Comune di  
**CASTELLO D'ARGILE**

**VARIANTE AL RUE 10/2014**

**IN ADEGUAMENTO ALLA VARIANTE AL PSC N. 2/2014**

***Relazione illustrativa con elaborati  
cartografici e normativi***

## **MODIFICHE CARTOGRAFICHE AL RUE**

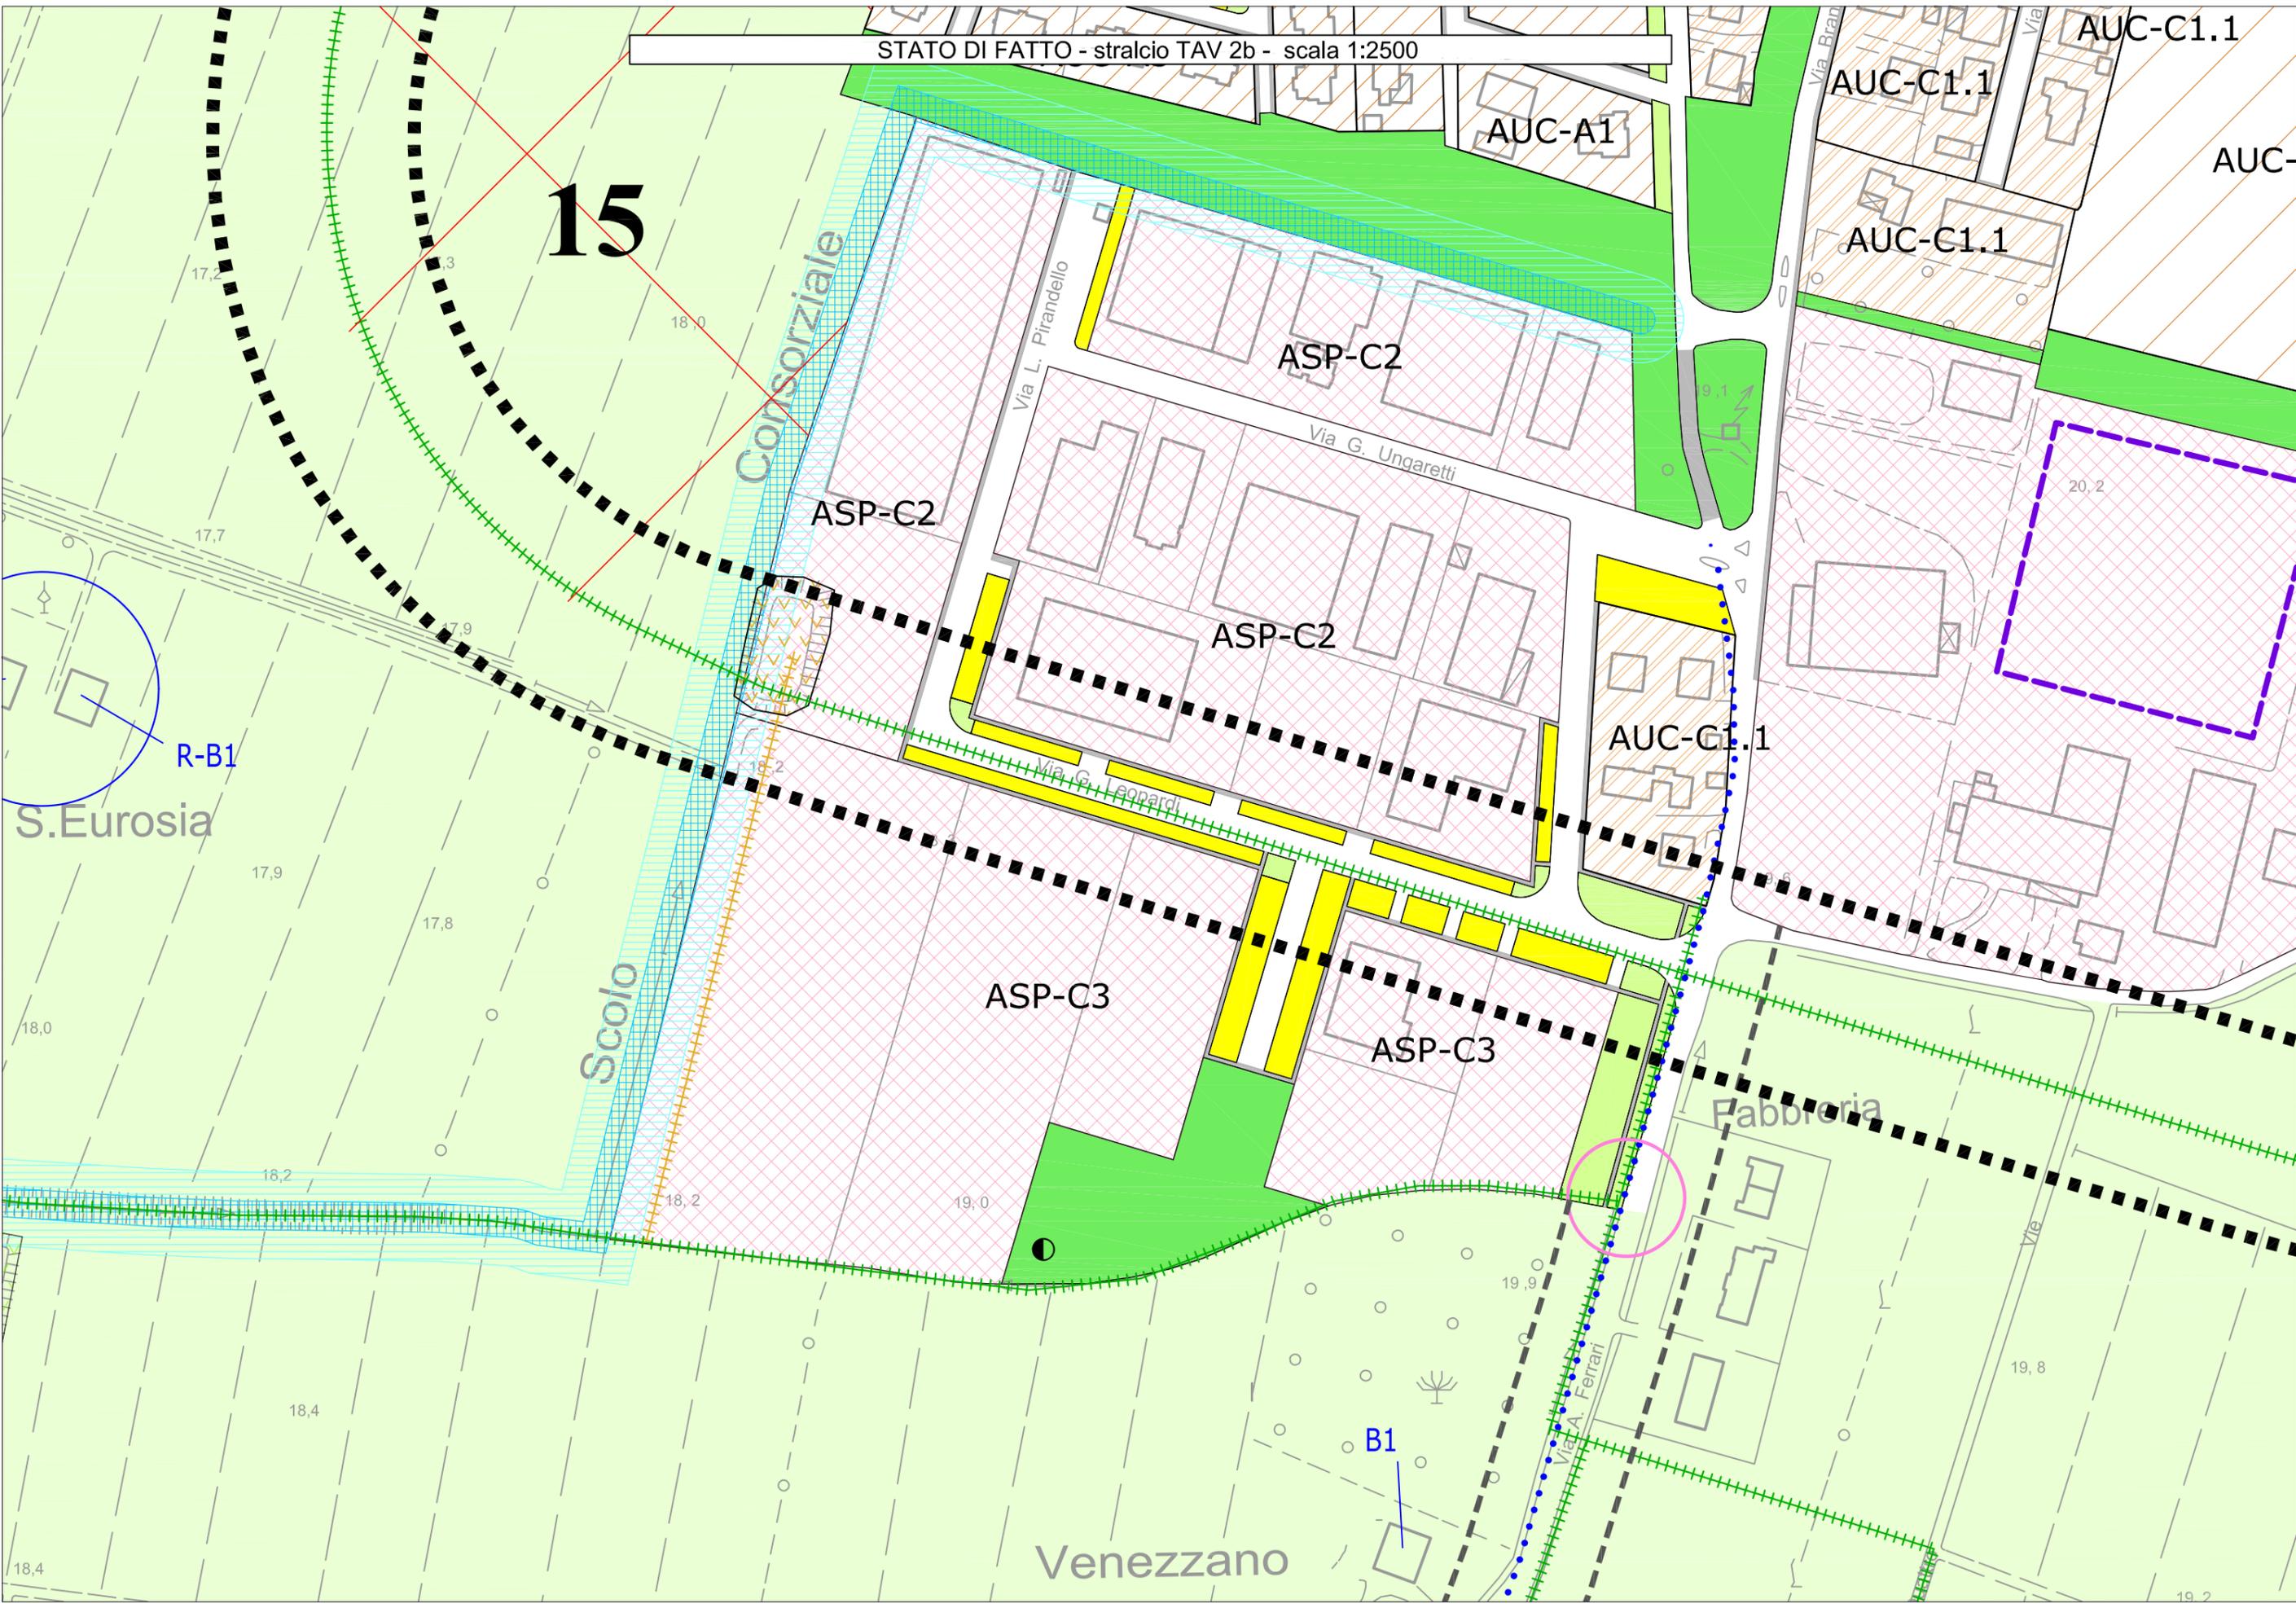
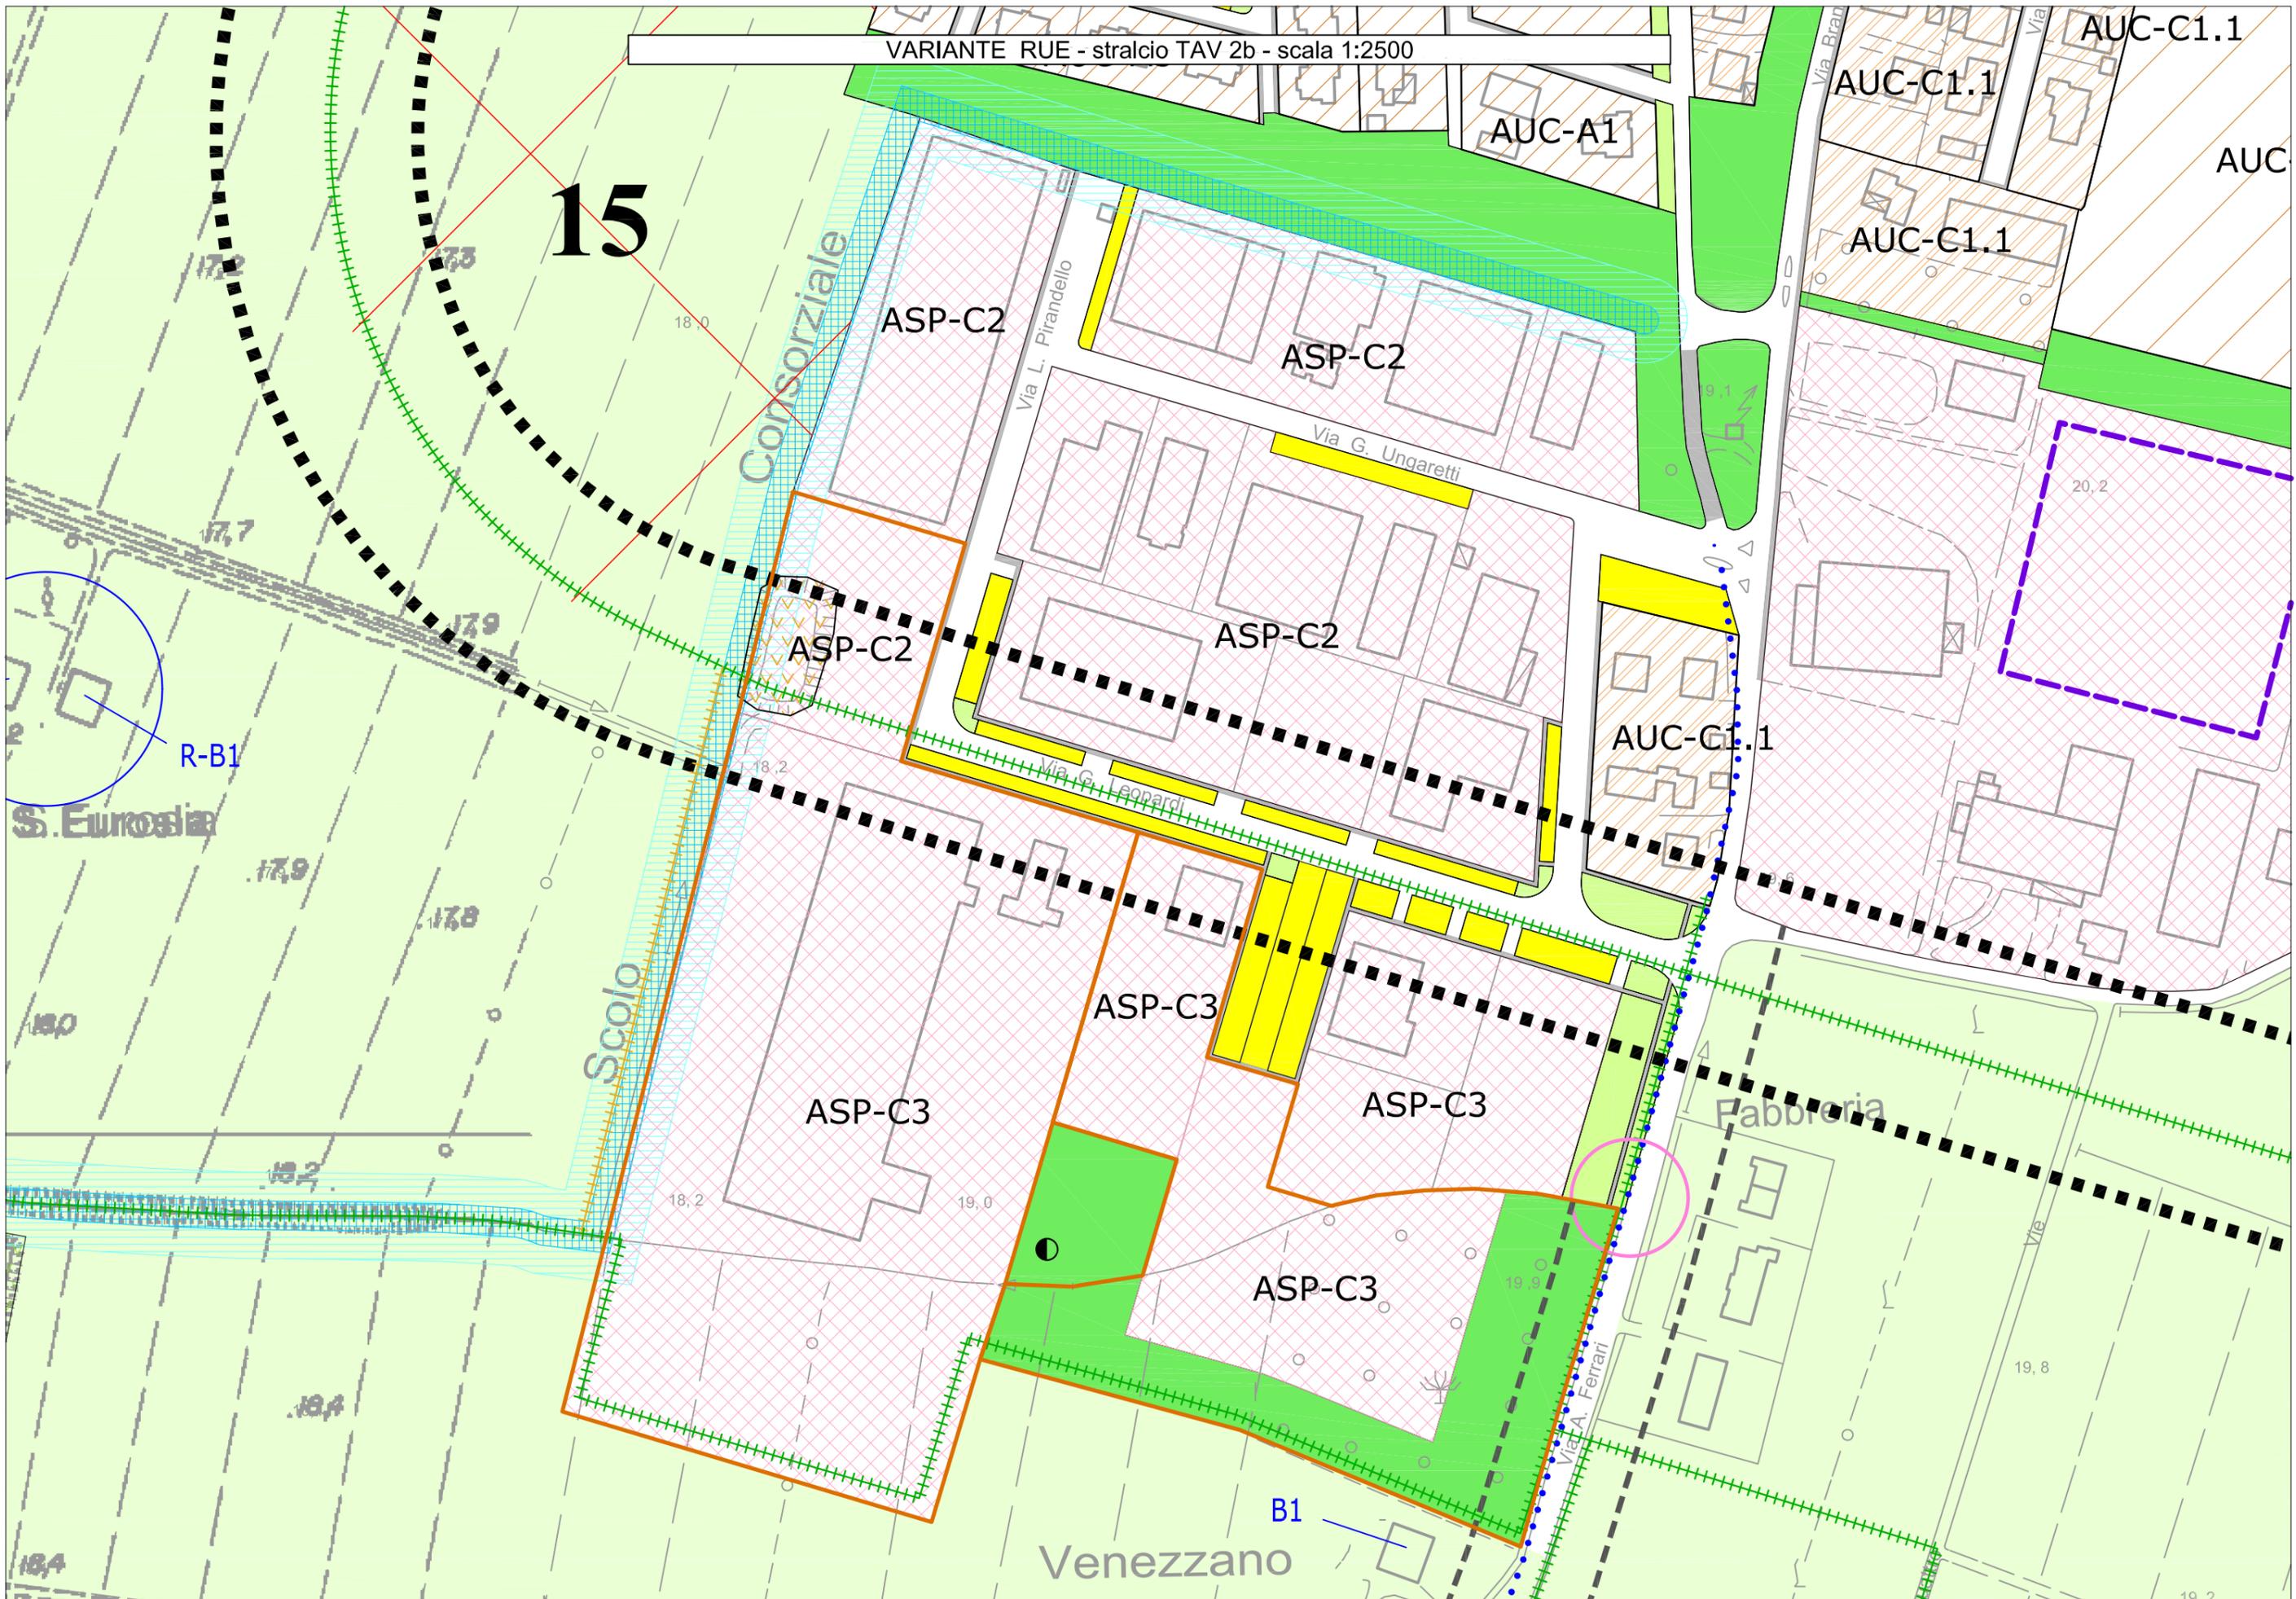
**Per quanto riguarda alla Prima Variante in adeguamento del PSC**, il RUE recepisce e specifica in cartografia il nuovo assetto, relazionando gli interventi per le due aziende ad una normativa specifica, riportata all’Art. 25 del RUE, dove viene ammesso l’intervento diretto con la specificazione di alcune verifiche di sostenibilità, riportate in apposito capoverso.

Il riferimento alle due situazioni si esplica attraverso una perimetrazione degli Ambiti interessati, a cui farà riferimento la normativa soprarichiamata.

Prescrizioni particolari	=	Vedi convenzione sottoscritta il 24.09.1996
<i>Prescrizioni Specifiche Ambientali e Attuative</i>	=	<p><i>Per quanto riguarda le due aziende insediate in via Leopardi individuate catastalmente:</i></p> <ul style="list-style-type: none"> <li>- una al foglio 28, mappali 274, 280,329, 330, 333</li> <li>- l'altra al foglio 28, mappali 303 parte, 315, 332 parte, entrambe perimetrare con linea continua di colore marrone,</li> </ul>

STATO DI FATTO - stralcio TAV 1a - scala 1:5000

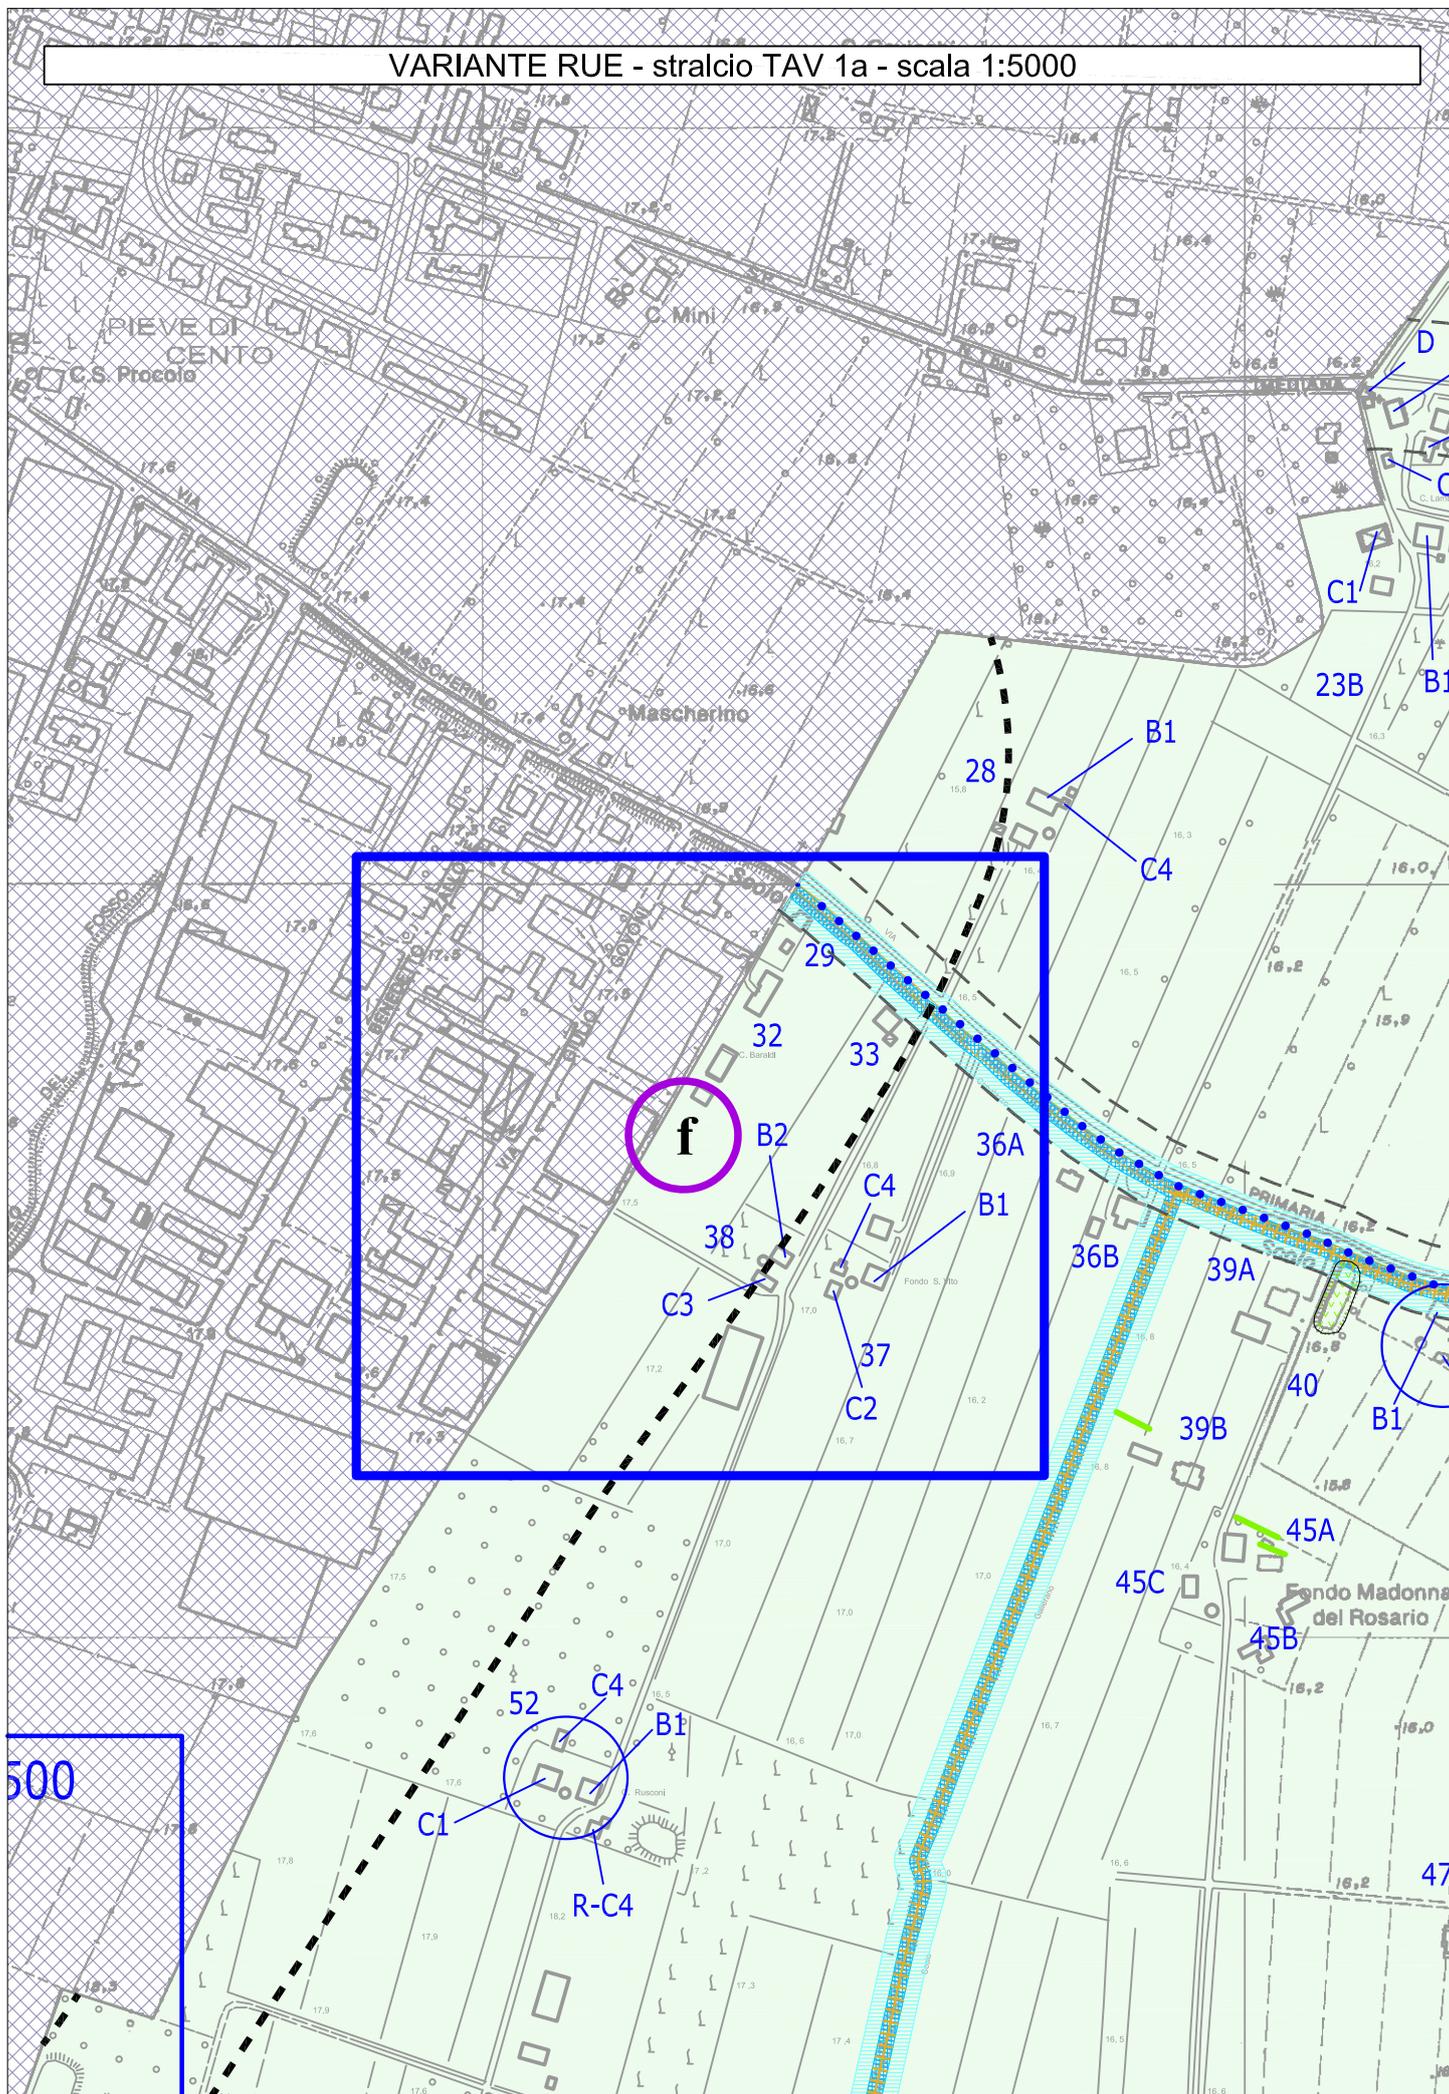
**Per quanto riguarda alla Seconda Variante in adeguamento del PSC** il RUE recepisce in cartografia la simbologia specifica che rimanda alla scheda normativa riportata all'Art. 25 del RUE medesimo.

L'oggetto è la nuova costruzione di un capannone deposito attrezzi e materiali edilizi, al servizio di una impresa edile situata in Via Primaria in ambito rurale.

L'edificabilità è concessa "una tantum", con la specificazione di alcune verifiche di sostenibilità, riportate in apposito capoverso..

d) <i>Intervento " f " cerchiato in viola, sito in via Primaria 84</i>		
<i>Superficie minima di intervento</i>	=	<i>Area di proprietà individuata al foglio 2, mappali 230 parte e 236 parte</i>
<i>Interventi ammessi</i>		<i>RIE, NC</i>

<i>Parametri edilizi</i>	=	<p><i>SU = 900 mq</i></p> <p><i>USI = UP1 limitatamente alle funzioni di deposito attrezzi e materiali per l'edilizia.</i></p> <p><i>- altezze: altezza massima dei fronti: m. 11,50</i></p> <p><i>- Parcheggi privati (P3) e parcheggi pubblici (P1) nella misura e con le prescrizioni di cui all'Art. 32 successivo.</i>  <i>- i P3 vanno realizzati, i P1 vanno monetizzati</i></p> <p><i>- Gli scarichi acque bianche e nere di competenza vanno previsti in sede di permesso a costruire e realizzati secondo la normativa vigente in materia.</i></p>
<i>Prescrizioni specifiche</i>	=	<p><i>L'intervento è "diretto" e subordinati alla sottoscrizione di un Art. 18 o Atto unilaterale d'obbligo, in cui riportare l'impegno di "carattere perequativo" del soggetto attuatore nei confronti del Comune, nonché gli impegni che:</i></p> <ul style="list-style-type: none"> <li><i>- che il fabbricato da realizzare dovrà assumere un allineamento agli edifici esistenti per non inficiare il futuro tracciato stradale</i></li> <li><i>- che il nuovo fabbricato non rappresenti un motivo per richiedere maggiori indennizzi al momento della realizzazione della infrastruttura stradale</i></li> </ul> <p><i><u>Rischi sismico</u></i>  <i>Nella progettazione degli interventi edilizi si dovrà tenere conto di quanto contenuto nell'APPENDICE 5 al RUE, "Criteri operativi per le indagini e gli approfondimenti in materia sismica ( terzo livello) nel territorio comunale".</i></p>
